COMUNE DI FUCECCHIO
(Città Metropolitana di Firenze)

Variante al RU anticipatrice del POC ai sensi artt. 30, 238 e 252ter L.R. 65/14

**ELABORATO B.4.2 – Estratto schede PA10, PA55, PA90
APPROVAZIONE (stato vigente e variato)**

In testo ~~barrato~~ e sottolineato sono evidenziate le modifiche apportate al testo vigente.
In rosso sono evidenziate le integrazioni apportate post-adozione in recepimento del contributo tecnico della Regione Toscana.

Scheda Progetto: PA10 - 3° VAR. - VARIANTE ANTICIPATRICE PO

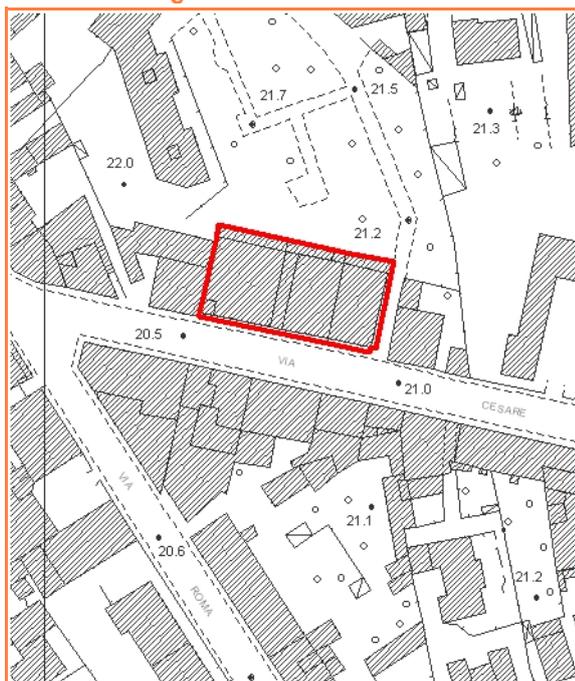
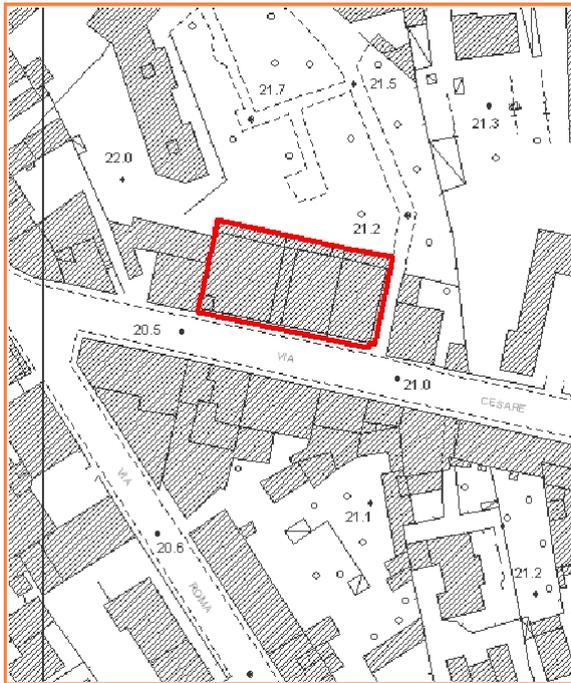
Via C.Battisti n.21 Fucecchio
UTOE : UTOE 2 - Città nuova
Inv. Strutturali: --
RUC: C2 D10 - Interventi a prevalente destinazione residenziale commerciale/direzionale soggetti a Piano Attuativo

Pericolosità PAI/PGRA	Pericolosità 5/R
Geologica		G2
Idraulica	P2	P4 P2
Sismica		S2

Edificio esistente (Ex Cinema) da demolire oggetto di recupero architettonico e funzionale con la possibilità di realizzazione di nuovi solai interpiano nel rispetto dell'altezza massima esistente, con conseguente incremento della SUL complessiva fino ad un massimo di 2300 mq e numero di piani non superiore a 4 oltre al piano seminterrato. L'intervento di trasformazione è soggetto alla preventiva approvazione di un Piano Attuativo convenzionato (Piano di Recupero di cui all'art.28 della L. n.457/1978 di iniziativa privata) che preveda la contestuale realizzazione degli interventi edificatori e di tutte le opere di urbanizzazione comprese entro il perimetro dell'area soggetta a PA, nonché del raccordo con i servizi e le urbanizzazioni esistenti. In alternativa, nel caso che gli interventi edilizi siano limitati alla ristrutturazione dell'edificio esistente e quindi entro 2130 mq di Sul, è consentita l'attuazione mediante Permesso di Costruire convenzionato. Dovrà essere garantito il percorso pedonale di uso pubblico di attraversamento per l'accesso al Giardino Tommaso Cardini (già Fattoria Bombicci). Nelle more di approvazione del Piano di Recupero (o rilascio PdC convenzionato) non è ammessa alcuna trasformazione ad eccezione di quelle rientranti nella definizione di manutenzione ordinaria e straordinaria strettamente finalizzate ad evitare pericoli di crollo o comunque di grave deterioramento delle unità edilizie interessate ovvero ad assicurare i requisiti minimi di agibilità (Rif.III°VAR.RUC- Mod.n.2). Il progetto dovrà rispettare le prescrizioni dettate da ARPAT in sede di verifica di assoggettabilità a VAS concernente la III Variante al RU e allegate alla relazione tecnica del responsabile del procedimento.

L'area è soggetta ad alluvioni poco frequenti con magnitudo idraulica da moderata a severa. Inoltre l'area è interna al Territorio Urbanizzato e gli interventi riguardano strutture esistenti; in funzione di ciò l'articolo di riferimento della L.R. 41/2018 è l'art.12.

L'esatta quota di sicurezza dovrà essere definita, a partire dal battente idrico rappresentato nelle cartografie di riferimento dello studio idraulico e dettagliato nel "grid" a disposizione. A tale battente dovrà essere aggiunto un idoneo franco di sicurezza che non potrà essere inferiore a 50 cm.

I parcheggi previsti sul retro del fabbricato ricadono all'interno delle aree individuate a pericolosità per alluvioni poco frequenti (P2).

Per assicurare la loro fruizione in condizioni di gestione del rischio, in merito alle misure preventive atte a regolare l'utilizzo in caso di eventi alluvionali ed al fine del raggiungimento del livello di rischio R2, dovranno essere messi in atto gli accorgimenti necessari per l'utilizzo delle infrastrutture in condizioni di rischio medio.

i parcheggi dovranno essere inseriti nel Piano di Protezione Civile

dovrà essere apposta idonea segnaletica che informi in riferimento alle possibilità di allagamento ed al divieto di utilizzo del parcheggio in caso di allerta meteo.

In riferimento alla possibilità di utilizzare la parte più bassa dell'edificio come parcheggio interrato, si deve far riferimento al comma 5 dell'art.12: "nelle aree a pericolosità per alluvioni frequenti o poco frequenti, caratterizzate da magnitudo idraulica severa o molto severa, per la realizzazione degli interventi edilizi sulle parti dei manufatti con piano di calpestio al di sotto del battente, qualora modifichino le parti dell'involucro edilizio direttamente interessate dal fenomeno alluvionale, sono contestualmente realizzati gli interventi di cui all'articolo 8, comma 1, lettera d)".

Scheda Progetto: PA55 – 2° VAR. VARIANTE ANTICIPATRICE PO

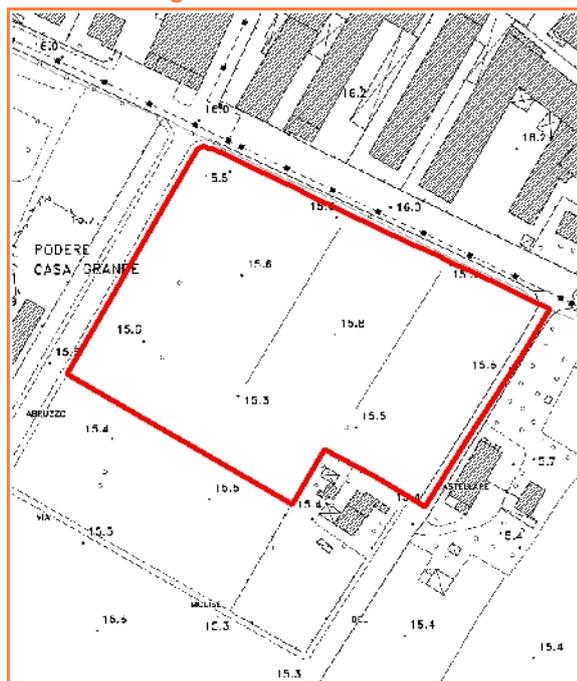
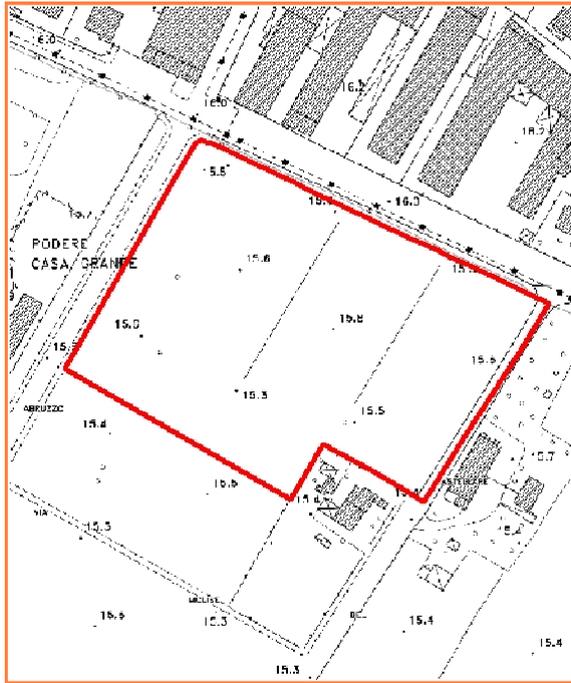
Pericolosità PAI/PGRA	Pericolosità 53/R	Fattibilità
Geologica		G2	F3
Idraulica	P2	I3 P2	F3
Sismica		S3	F3

I Piani Attuativi dovranno prevedere specifiche misure finalizzate a garantire la sostenibilità paesaggistico-ambientale delle previsioni, tenendo conto delle linee guida regionali APEA. In particolare dovranno essere approfonditi gli aspetti relativi alla:

Tali indicazioni dovranno essere tradotte in prescrizioni da inserire nelle N.T.A. dei Piani Attuativi. (1)

L'area è soggetta ad alluvioni poco frequenti con magnitudo idraulica da severa a molto severa. Inoltre l'area è interna al Territorio Urbanizzato e gli interventi riguardano la realizzazione di nuove volumetrie; in funzione di ciò gli articoli di riferimento della L.R. 41/2018 sono l'art.10 e l'art.11.

L'esatta quota di sicurezza dovrà essere dettagliata in funzione del posizionamento degli interventi all'interno del comparto, a partire dal battente idrico rappresentato nelle cartografie di riferimento dello studio idraulico e dettagliato nel "grid" a disposizione. A tale battente dovrà essere aggiunto un idoneo franco di sicurezza che non potrà essere inferiore a 50 cm.

Nel rispetto dei criteri indicati all'Art.8 della L.R. 41/2018 gli interventi non devono comportare l'aggravio delle condizioni di rischio al contorno; La compensazione è richiesta solo per i volumi sottratti alla naturale esondazione per eventi con Tr fino a 200 anni.

Le zone di compensazione dovranno essere valutate effettuando opportune simulazioni dell'interferenza tra quanto in progetto e la dinamica delle acque di transito.
